Bijlage Verkeersbesluit: verwijderen twee VOP's en aanpassing voorrangssituatie kruising Schoutenlaan - Oosthoutlaan

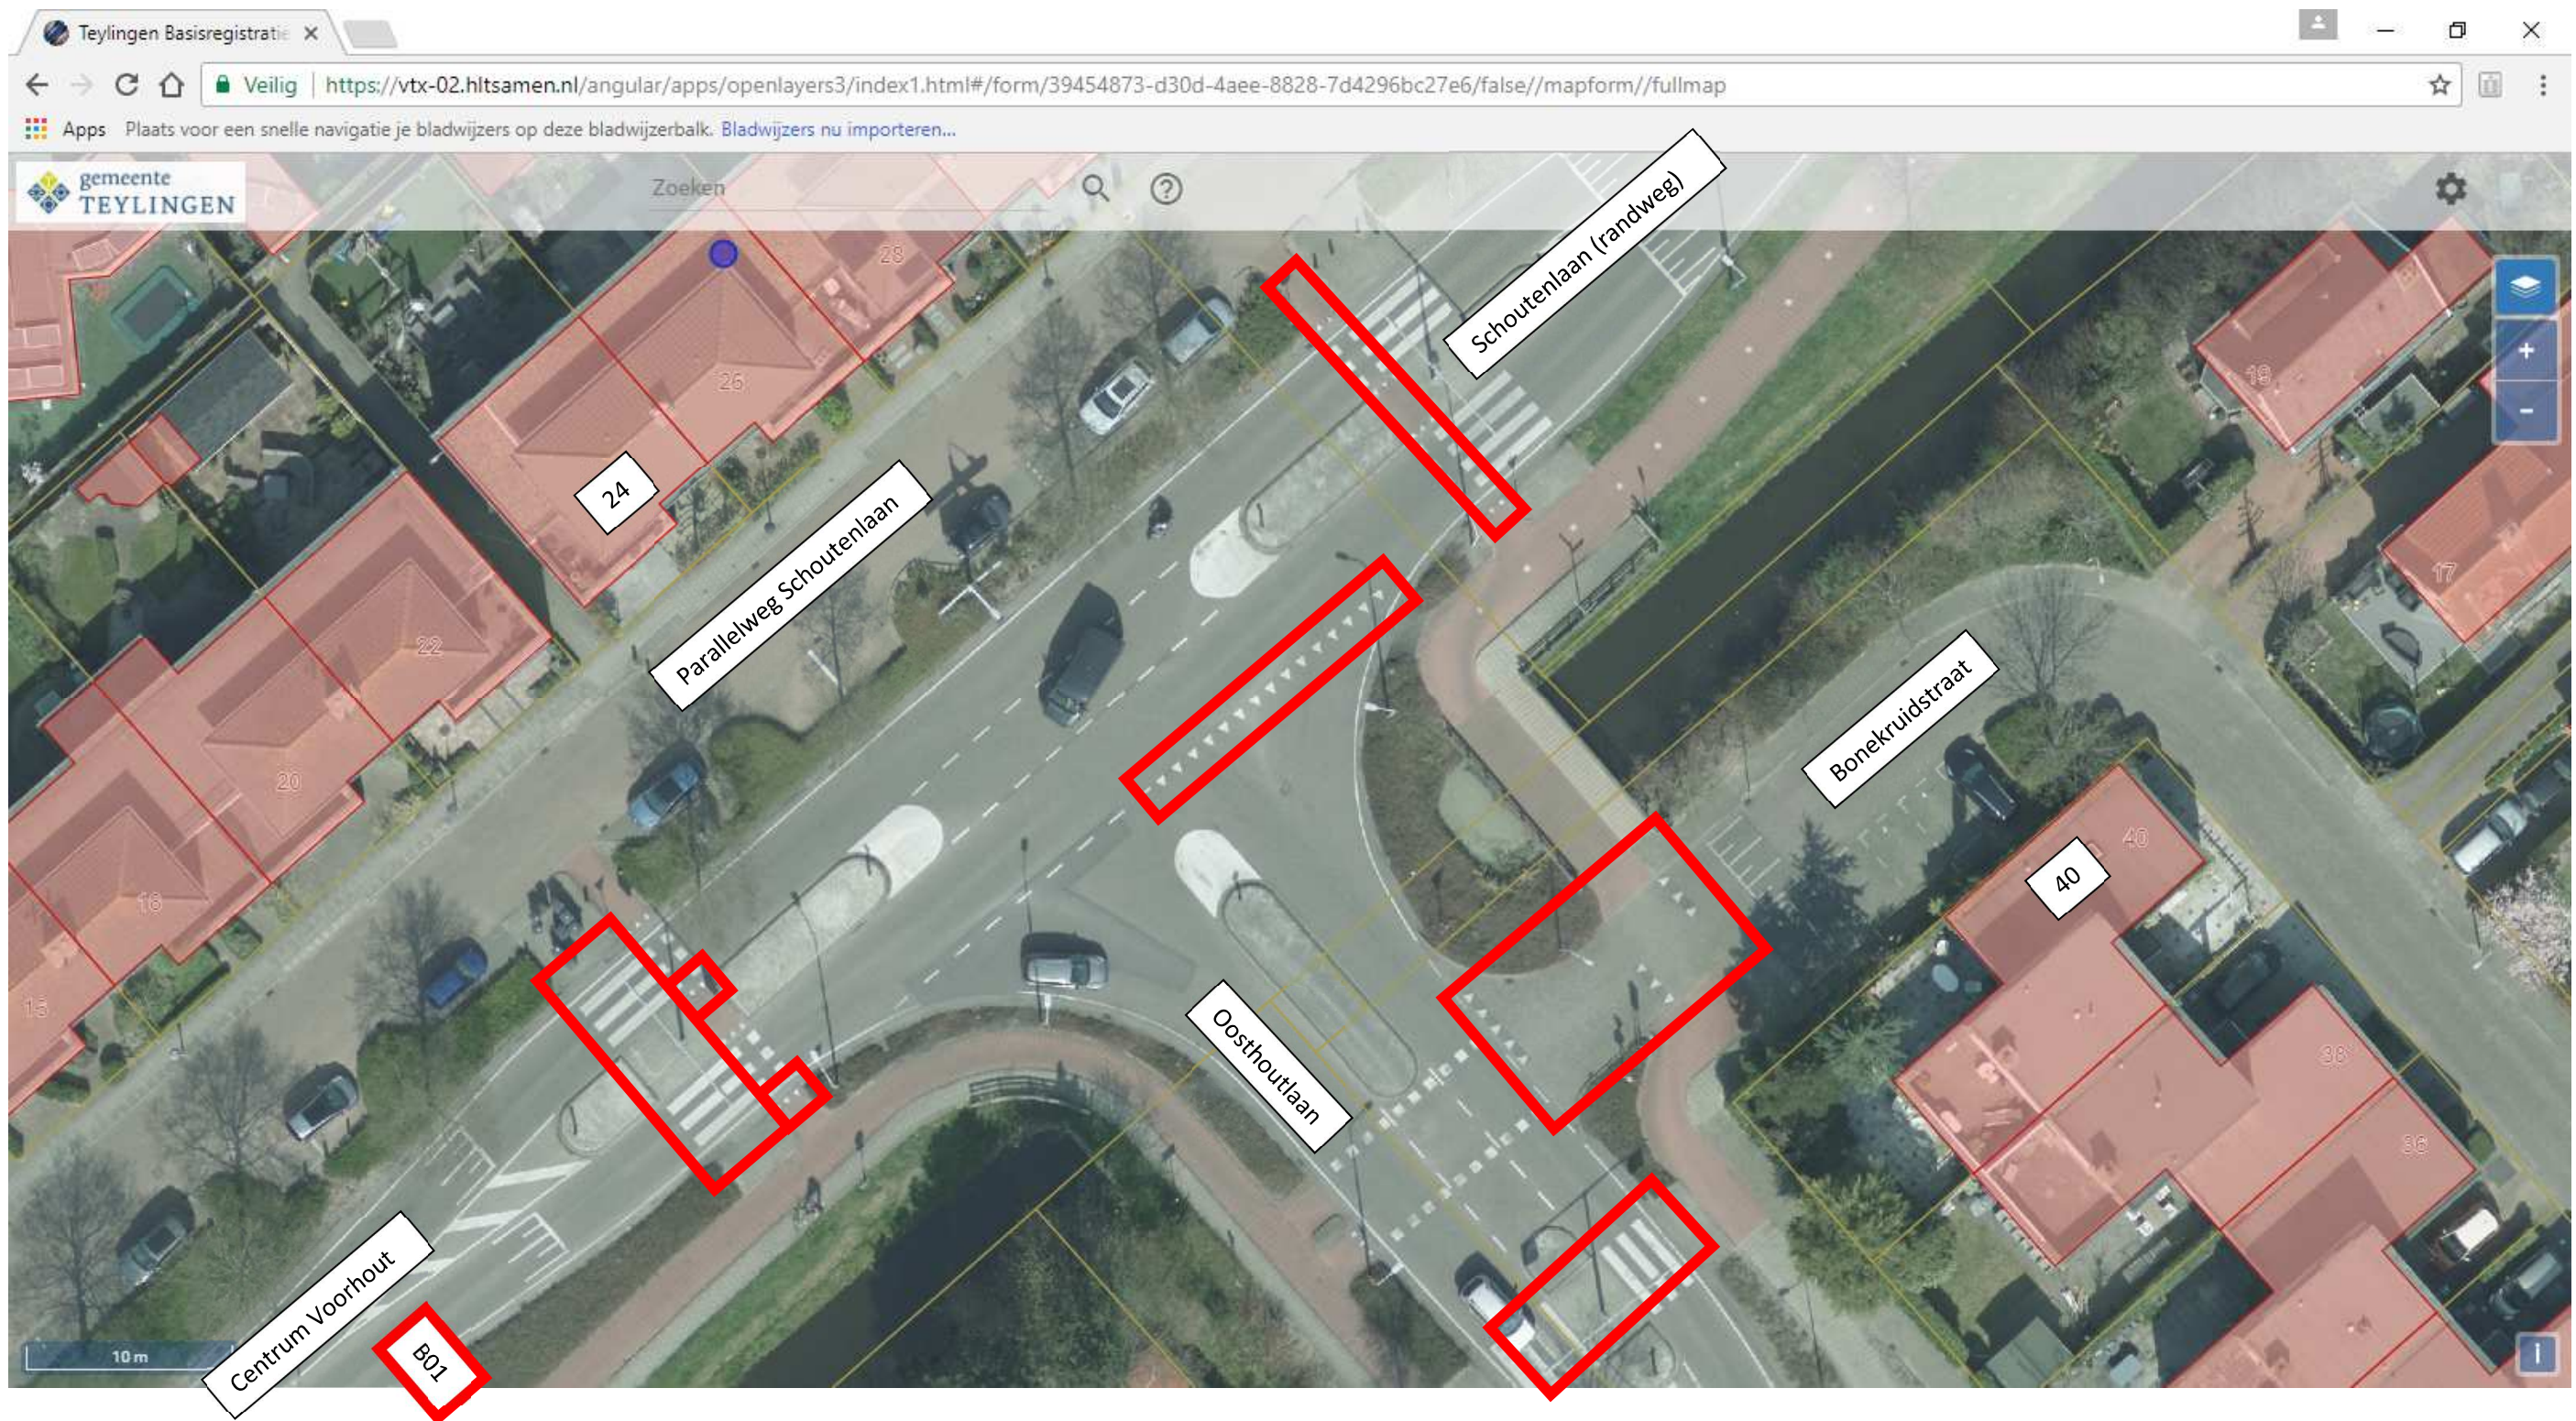
Huidige situatie: Toelichting rood omkaderd: verwijdering twee VOP's inclusief bijbehorende verkeersborden L02, verwijdering verkeersborden B01 en verwijdering haaiantanden inclusief bijbehorende verkeersborden B06

Nieuwe situatie: Toelichting groen omkaderd: Aanbrengen haaiantanden inclusief B06, plaatsen verkeersborden B04 met onderbord OB713, B05 met onderbord OB712, verkeersbord G11, verkeersbord G11 met onderbord OB505, onderbord OB54 onder bestaande borden C2 en onderbord OB401-30
